# 和泉公告

公告号: A20-065

### Wind0/I-NV4软件之修复

在 Wind0/I-NV4 中发现了 15 处错误，具体如下：

图 2-3. 网格线覆盖所描述线

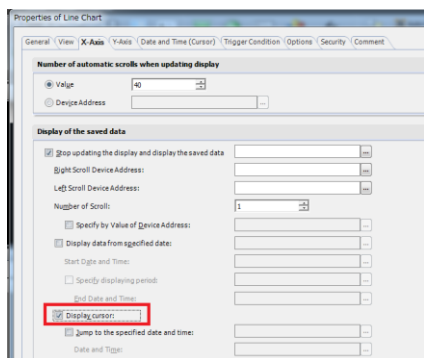
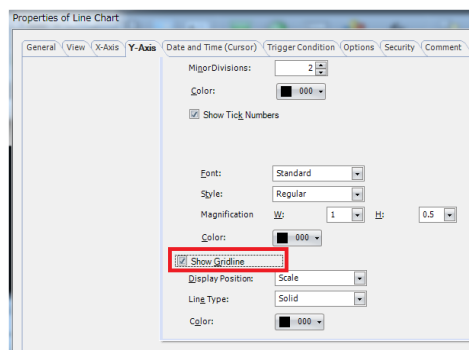
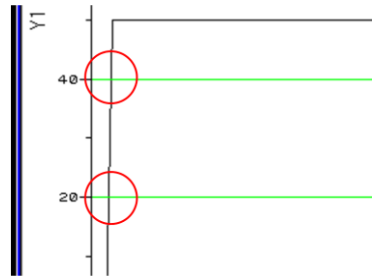
如果在折线图设置中启用了“显示光标”和“显示网格线”，并且在停止更新折线图时移动光标，则网格线将绘制在所描绘的直线上。图2-3显示了覆盖所描述的线的网格线。

无

图 3-2. 开始时显示几个 0 的数据。

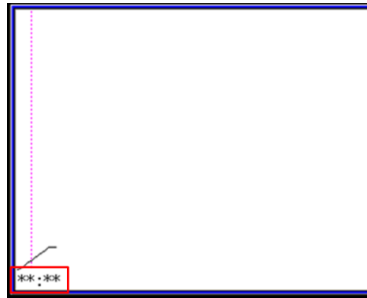
将下列操作应用于线形图时，将显示未采样的数据。

-数据采样，而线图更新停止。

-光标移动后, 改变显示点。

无

图 4-1. 更换备用电池。(HG5G/4G/3G/2G-V)

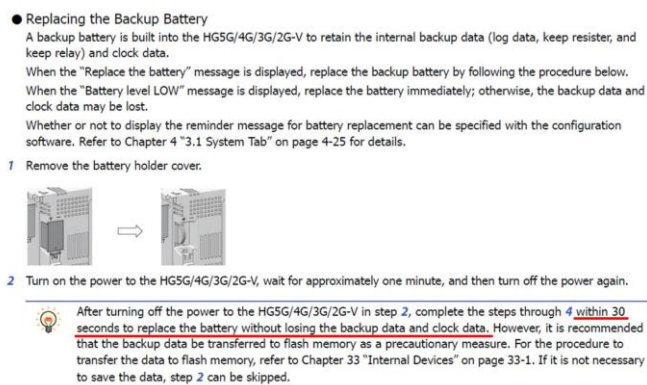
离开 MICRO/I 很长一段时间后，取下备用电池，将 MICRO/I 的电源重新打开，可以在最小显示亮度下启动。

在上述上下文中，“长时间”被定义为超过保证保留备份数据的时间。请参阅所写的“维护和检查”。

无

图 8-1: “文本管理器”对话框中的控件

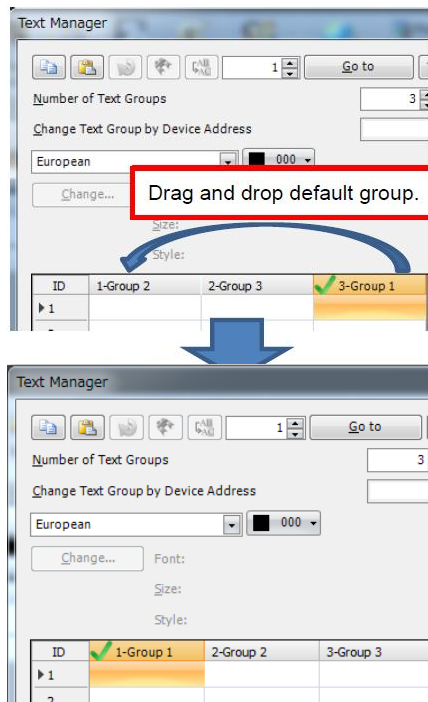
如果在“文本管理器”对话框中拖放默认组的列，将数字从 1 改为 1，并下载项目，则显示可能会反复重启。

打开“文本管理器”对话框，右键单击除第一列之外的任何列的标题。将其设置为默认组。然后右键单击第一列的标题并将其设置为默认组。

图 9-1: “文本管理器”对话框中具有 Windows 字体设置的单元格

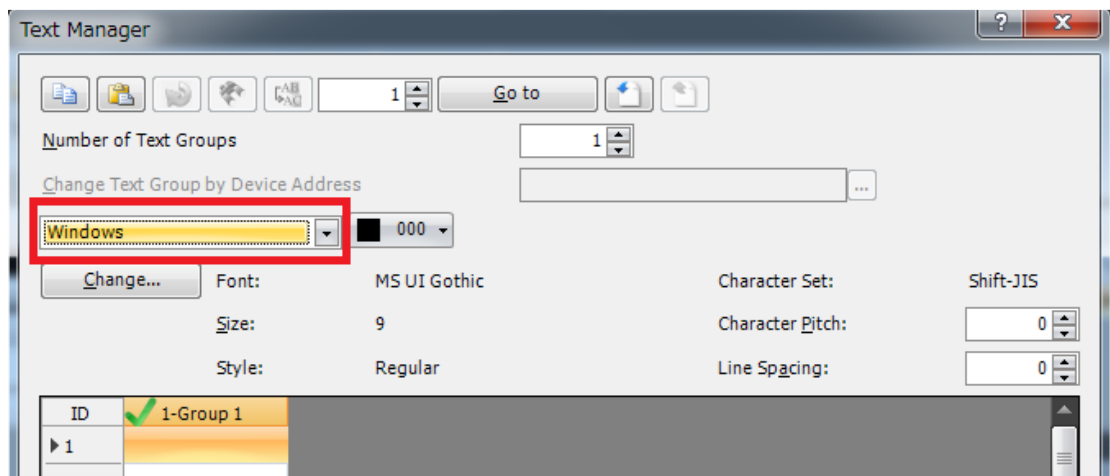
如果复制具有 Windows 字体设置的单元格，将其粘贴到另一个单元格，编辑文本，并将项目下载到显示中，则显示将不会显示编辑后的文本。

请保存并重新打开项目，然后打开“文本管理器”对话框，点击“确定”按钮。

图 10-1：“文本管理器”对话框中的字体设置为空白

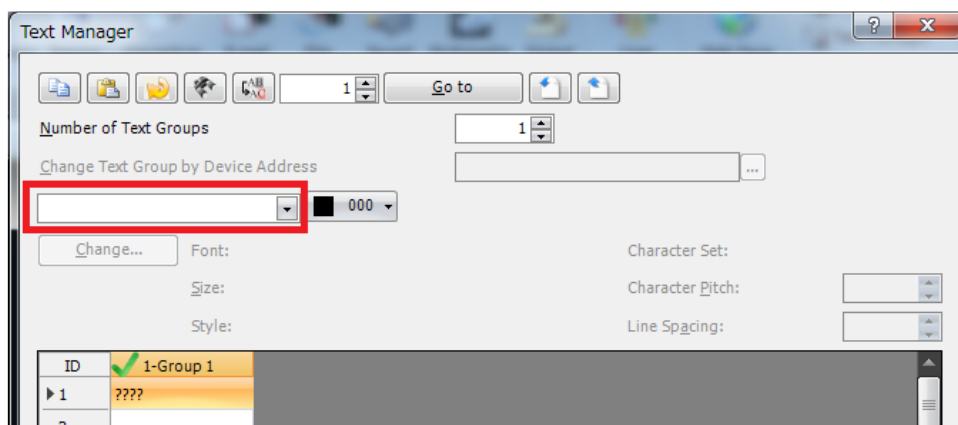
如果您选择多个具有不同字体设置的单元格并在“文本管理器”对话框中编辑文本，则字体设置为空白。如果单击“确定”按钮，则“文本管理器”对话框将无法打开。此外，如果在“文本管理器”问题发生后保存项目，则项目将变得不可撤消。

无

图 15-2: Wind0/I-NV4 中的乱码

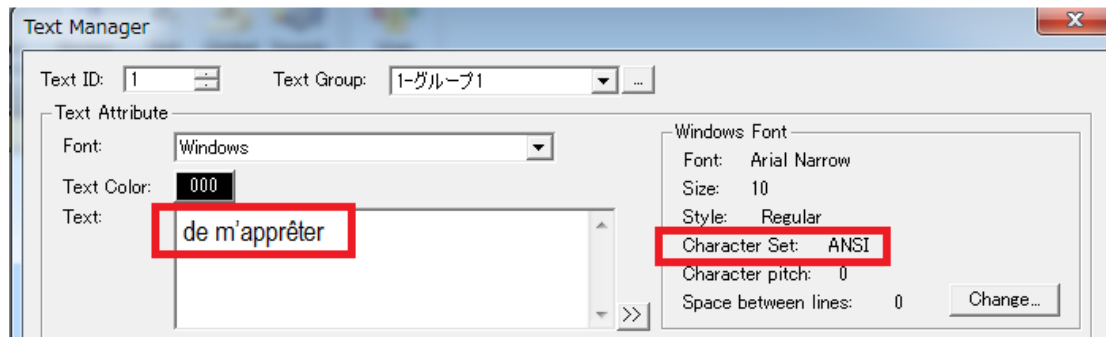
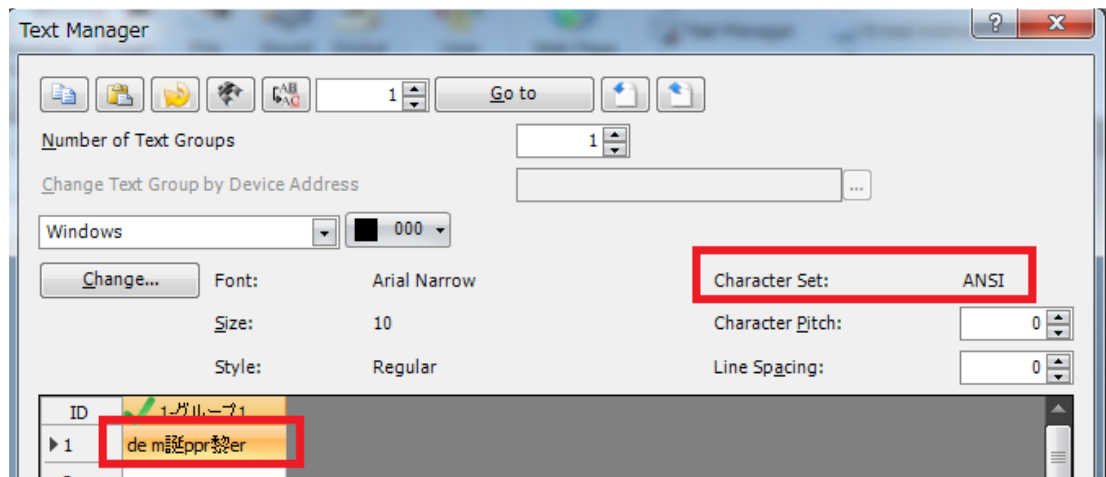
如果在 Wind0/I-NV2 中设置“Windows 字体”的“字符集”为“ANSI”，并在文本中输入一个欧洲字符串，那么当 Wind0/I-NV4 打开项目时，文本可能会产生混淆。

无
